VYSVĚTLENÍ ZADÁVACÍ DOKUMENTACE Č. 6

Název veřejné zakázky	NOVÉ STANOVIŠTĚ ZZS SK BENEŠOV
Druh veřejné zakázky	Veřejná zakázka na stavební práce
Profil zadavatele	https://zakazky.kr-stredocesky.cz/profile_display_72.html

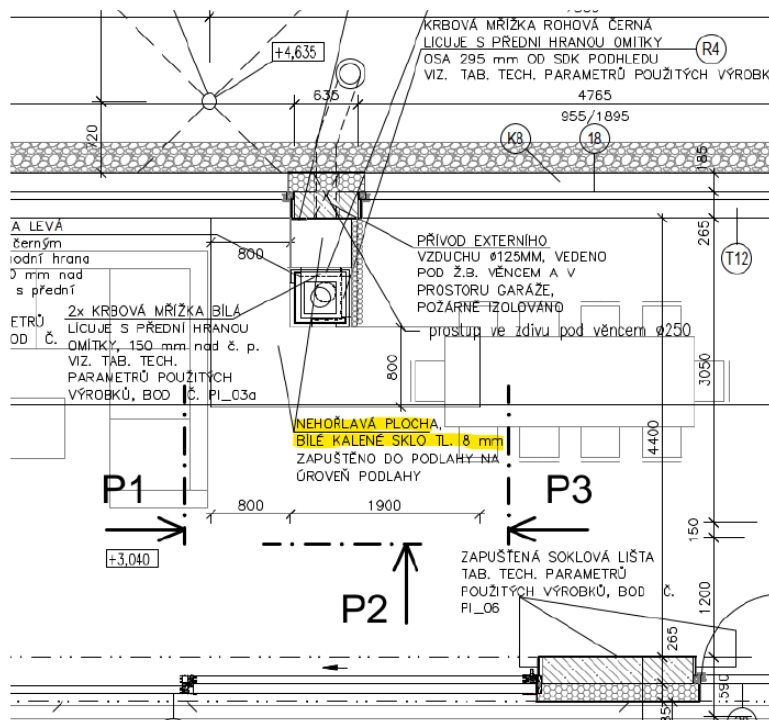
Existuje Smlouva o připojení FVE k DS případně kdo jí vyřídí?

Připojení FVE k DS nebude, nové stanoviště ZZS SK Benešov je navrženo s ostrovním provozem FVE.

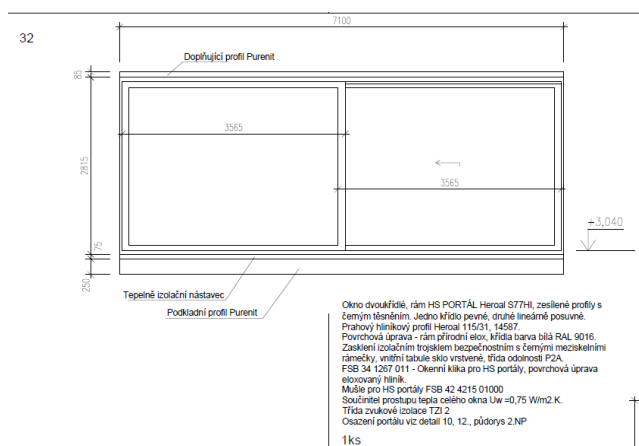
Položka č. 449 -pozice č.32-HS portál: takto velký portál nelze vyrobit-navrhuji rozdělit na tři pole (rozdělení celkové délky na třetiny, z toho 1/3 posuvná – prostřední část), maximální délka HS portálu rozdělená na poloviny je do 5,0m

449	SO01	76662012RA32	32 - Okno HS portál, kompletní provedení vc.všech doplňku a detailu, vc. podkl.a dopln.prof. -dle popisu v pd (podrobně viz tab. vnějř. výpln. otvoru)		
-----	------	--------------	--	--	--

Zadavatel nesouhlasí s navrhovaným řešením rozdělení na tři pole a setrvává na specifikaci uvedené technických podkladech.
